REF.: Expediente No. 00.030.577 solicitud de Patente a nombre de
KIMBERLY – CLARK WORLDWIDE, INC.

ASUNTO	Radicación	00-30577
	Trámite	002
	Evento	001
	Actuación	430
	Oficio	3869
	Folios	4

*El título original de la solicitud es: **Dispositivo de montaje.***

US005653403A

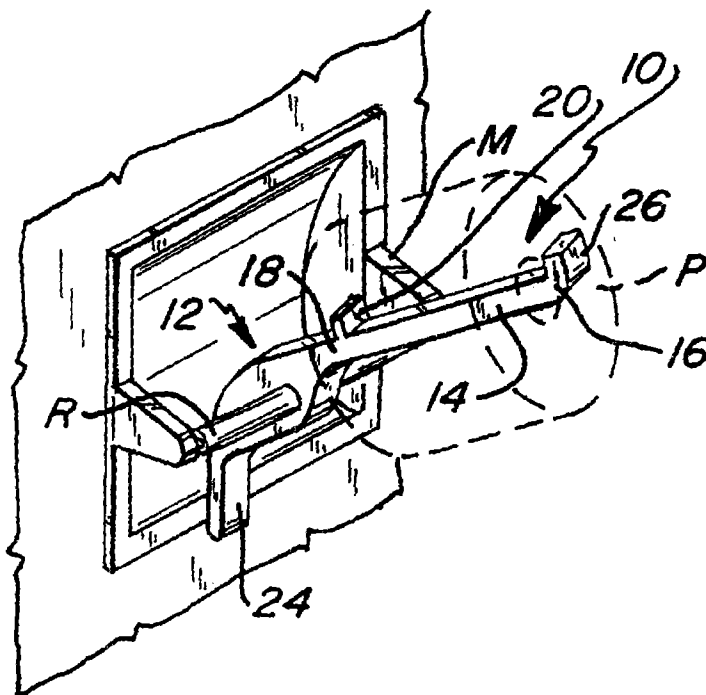
El documento D1 enseña en su capítulo descriptivo, reivindicatorio y figuras, un soporte y alojamiento para rollos de papel tisú, que incluye un eje adaptable al alojamiento convencional de papel tisú para baño con dos soportes expandibles que encajan en el soporte y una barra o soporte articulable sobre el eje que sostiene el rollo de papel .

[11] **4,205,802**
[45] **Jun. 3, 1980**

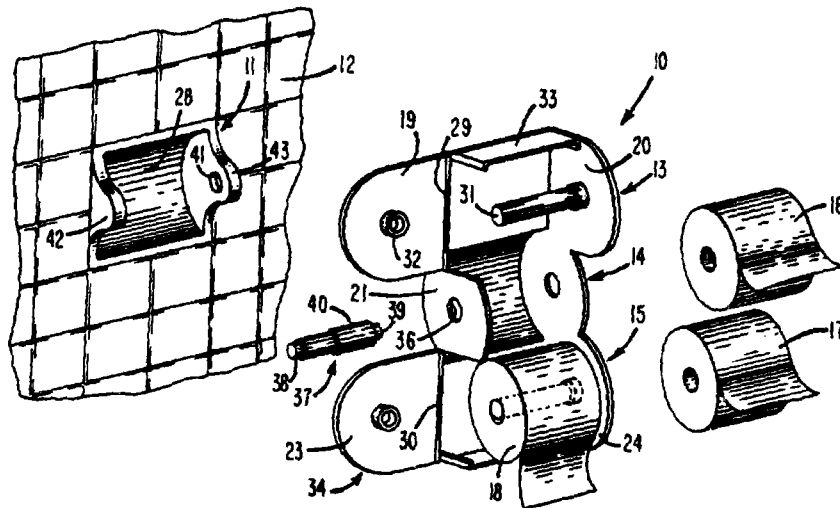
El documento D2 enseña en su capítulo descriptivo, reivindicatorio y figuras, un dispensador de múltiples rollos de papel tisú en compartimentos verticales, con posibilidad de dispensar cualquiera de los rollos, el dispensador enseñado es para ser montado en un soporte de papel tisú convencional mediante un eje expandible para encajar en el alojamiento del soporte convencional y sobre éste montar el dispensador que incluye soporte independiente para cada rollo montado.

Las enseñanzas del documento D2, afectarían la novedad de lo reclamado en la reivindicación 1, porque todas y cada una de las características allí definidas habrían sido divulgadas antes, en este documento.
